MINISTÉRIO DA DEFESA EXÉRCITO BRASILEIRO CMNE - 7ª RM / 7ª DE COMISSÃO REGIONAL DE OBRAS / 7 (Comissão de Obras Batalha das Salinas)		PARECER DE ANÁLISE DE PROJETO Obra: Reforma do Pavilhão Comando do CIMNC	
OM:	CRO 7	LOCAL:	RECIFE - PE

Análise do projeto elétrico enviado no dia 15/05/2023 para o e-mail [REDACTED] apresentando as correções solicitadas no documento anexo à 2ª Notificação, enviada no dia 27/04/2023 e cujas dúvidas foram esclarecidas durante reunião realizada no dia 28/04/2023, conforme ata.

Análise do projeto elétrico da subestação enviado nos dias 10/05/2023 e 11/05/2023 para o e-mail [REDACTED]

Análise do projeto elétrico enviado no dia 12/06/2023 para o e-mail [REDACTED], apresentando as correções solicitadas no parecer técnico enviado no dia 24/05/2023 via e-mail, conforme consta na 3ª Notificação, do dia 05/06/2023. A fiscalização reuniu com a empresa nos dias 05/06/2023 e 12/06/2023 para esclarecimento de dúvidas e acompanhamento do andamento dos projetos, sendo registrados em ata os apontamentos a serem seguidos nos projetos. Estas atas constituem anexos deste parecer.

Figura 3: extrato da planta *_CIMNC_Rev05-Folha - 05 - Planta Situação 1º Pavimento e Quadros.dwg*

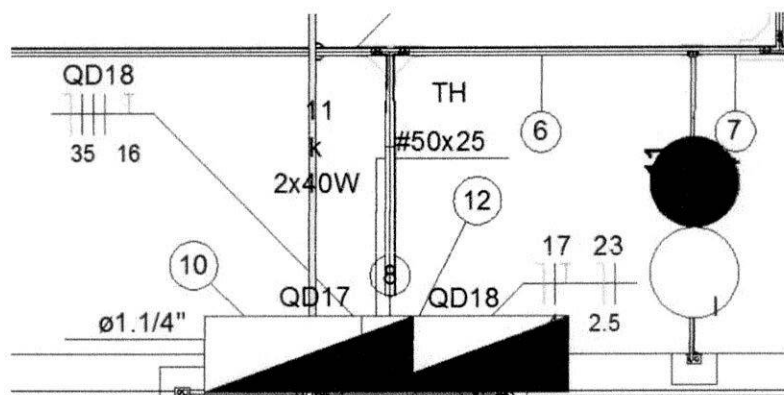
Para verificar essa informação, ao analisar a planta *IEL_CIMNC_Rev05-Folha - 05 - Planta Situação 1º Pavimento e Quadros.dwg*, é possível ver que não está claro no projeto como se dá a conexão entre os quadros 17 e 18, como pode ser visto na Figura 3, e que, na legenda da fiação (mostrada na Figura 4), os eletrodutos nos quais encontram-se os alimentadores dos quadros 1, 3 e 18 possuem outros circuitos neles, sendo necessário então considerar diferente de 1 o fator de correção por agrupamento.

Portanto, também há inconsistência nos fatores de correção da corrente e deve ser melhorada a representação dos eletrodutos indicados na Figura 3 na planta IEL CIMNC Rev05-Folha - 05 - Planta Situação 1º Pavimento e Quadros.dwg, para esclarecer como se dá a passagem dos circuitos neste caso.

Figura 5: Extrato da planta de

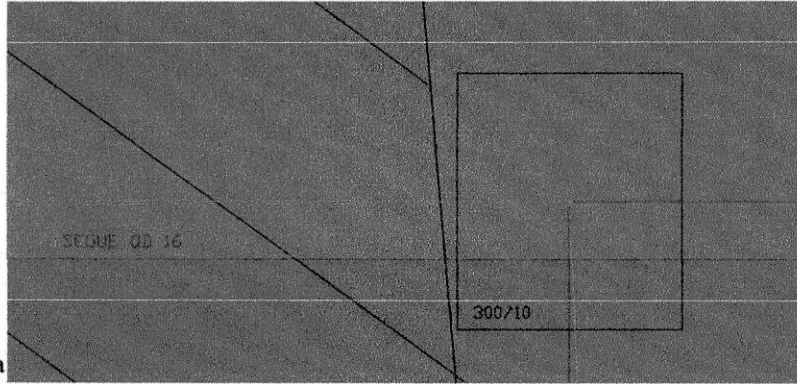
4.1 Nesta planta foi observado que os alimentadores dos quadros 16 e 17 derivam de um mesmo ponto (AL1), porém isso está em desacordo com o projeto da infraestrutura de elétrica que, como mostrado na Figura 5 e 6 (retiradas do Projeto Básico elaborado pela CRO 7), representa a derivação de cada alimentador vindo de postes diferentes. Essa questão deve ser compatibilizada entre os projetos e o que deve ser adotado é o mostrado no Projeto Básico da infraestrutura de elétrica elaborado pela CRO 7.

Figura 1: extrato do arquivo *SUBESTAÇÃO_EXERCITO_CIMNC_7RO_01_V1.pdf*, que mostra o diagrama unifilar da subestação.

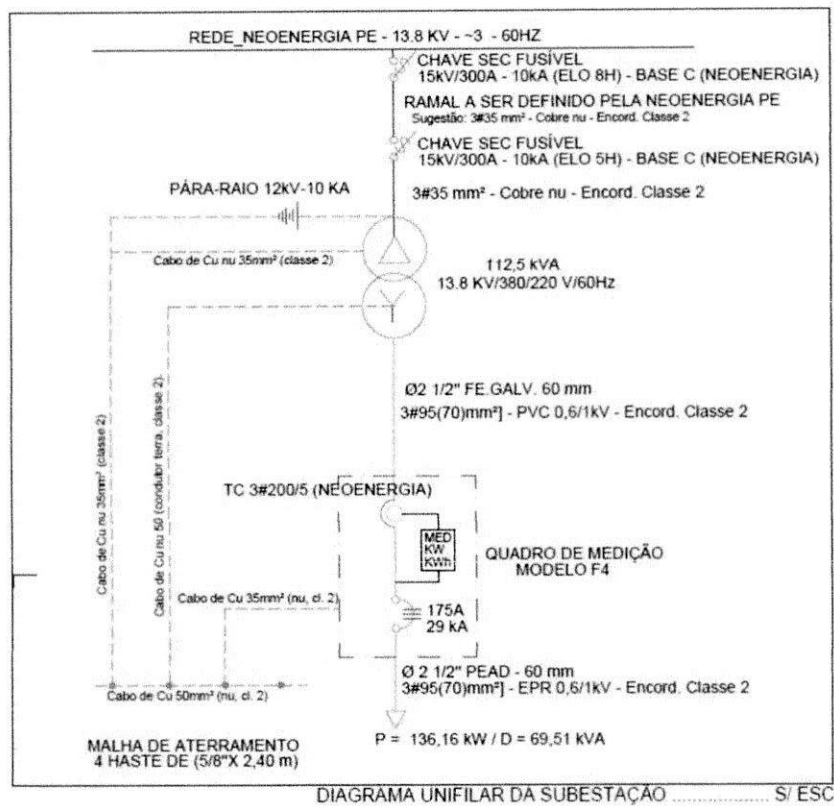
1.3. No item 7, deve ser acrescentada a carcaça do gerador do CIMNC e do QTA dele, e todos os itens do memorial devem ser revisados para inclusão do gerador onde for cabível, como neste caso. Além disso, este item prevê que todo o aterramento será feito com cabo de cobre nu de 50mm², porém na planta dos arquivos SUBESTAÇÃO_EXERCITO_CIMNC_7RO_01_V1.pdf e SUBESTAÇÃO_EXERCITO_CIMNC_7RO_02_V1.pdf está previsto cabo de 35mm² para alguns aterramentos, como mostrado abaixo na Figura 1. Isso deve ser compatibilizado para não haver discrepâncias.

Figura 2: foto das especificações do gerador

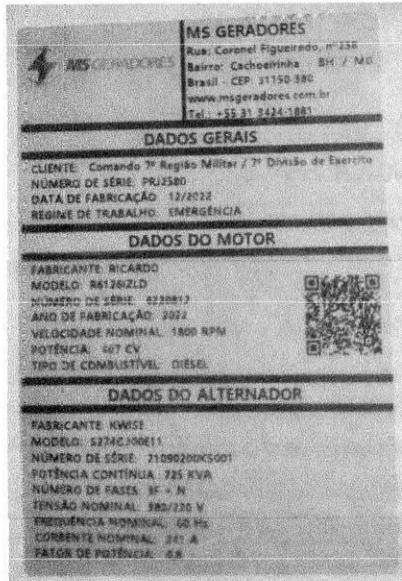
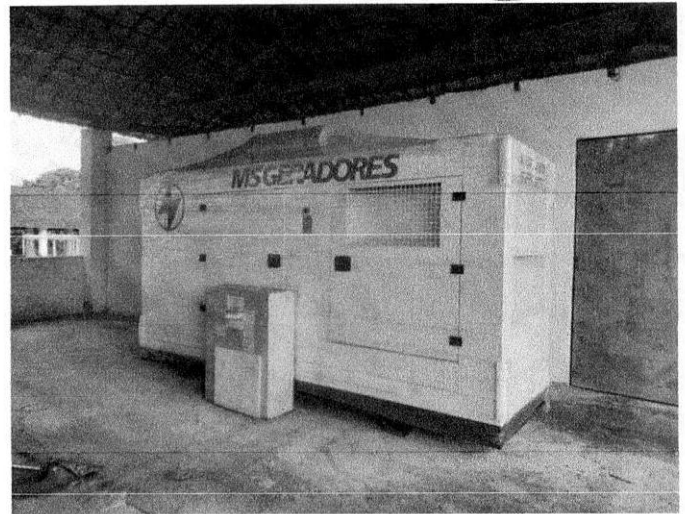
1.4. No item 8, deve ser acrescentado o gerador já adquirido pelo CIMNC, conforme já foi informado pela fiscalização por e-mail no dia 12/04/2023, no item 6 do corpo do e-mail, cujo assunto é “*Questões acerca do projeto elétrico [instalações externas] - Termo de Contrato 12/2022 – Reforma do pavilhão de comando do Campo de Instrução Marechal Newton Cavalcanti – Araçoiaba/PE*”. As informações do gerador estão descritas abaixo e as Figuras 2 e 3 mostram o gerador:

“O grupo gerador será na potência de 225 kVA, carenado / cabinado com atenuação de ruídos, permitindo redução acústica de 85dB (A) a 1,5m e 75dB (A) a 7m – Tolerância de +-3dB, seu sistema de transferência será aberta com QTA (Quadro de Transferência Automática) externo a carenagem (Para Ser Colocado Em Sala Elétrica), com saída de tensão de 380/220 V, o sistema de combustível do grupo gerador será constituído por um tanque de combustível de polietileno de 200 L interno a base (GMG Carenado), será instalado no grupo gerador sistemas de proteções composto de (Falha de partida / parada, Sobre / sub tensão, Sobre / Sub frequência, Sobrecarga, Alta temperatura da água de arrefecimento, Curto – circuito), contempla ainda projeto técnico, fabricação, montagem e testes em fábrica.”
